Réponse DREAL Kervignac

Photo n°8

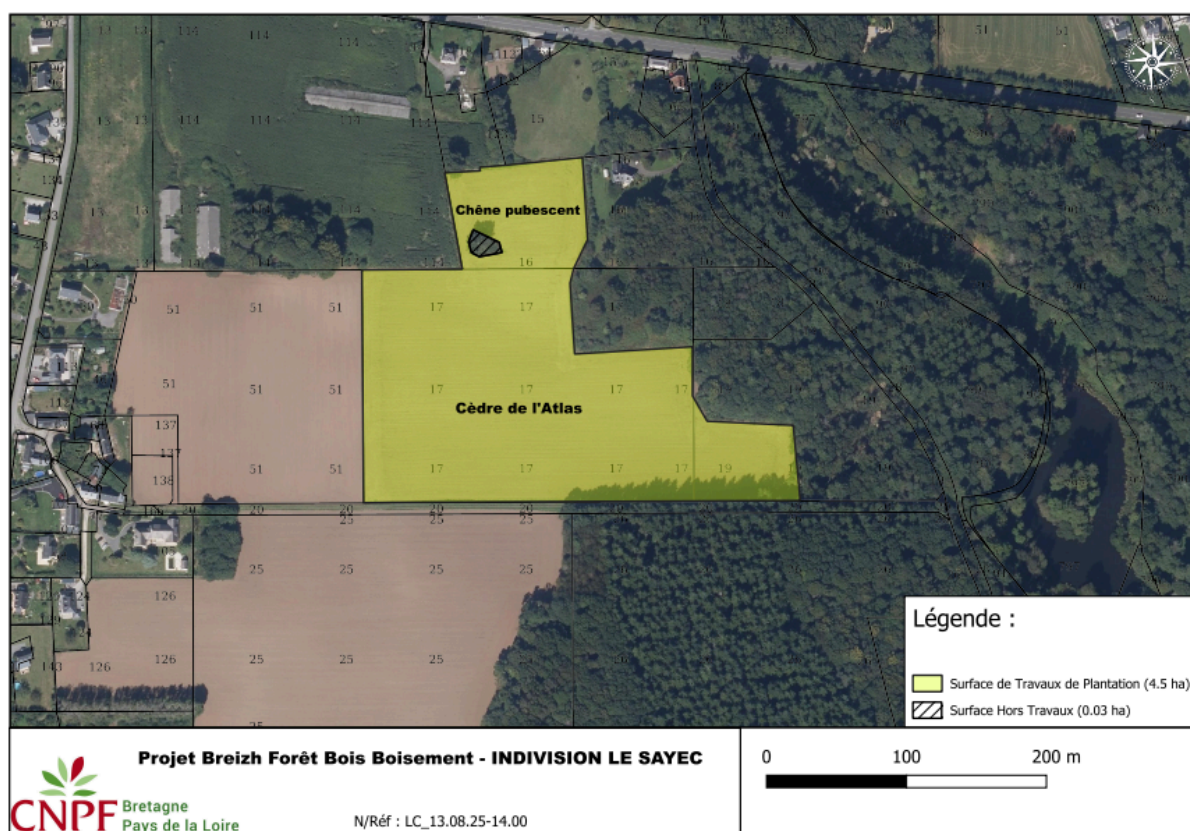
- 3) transmettre un plan détaillé du projet indiquant les secteurs « hors plantation » et l'ensemble des aménagements prévus (clôture) le cas échéant ;

La Zone Hors Travaux de 0.03 ha correspond à la prise de vue n° 8, la conservation de l'arbre dans la parcelle, et une distance de 5m autour de la frondaison de l'arbre pour le conserver.
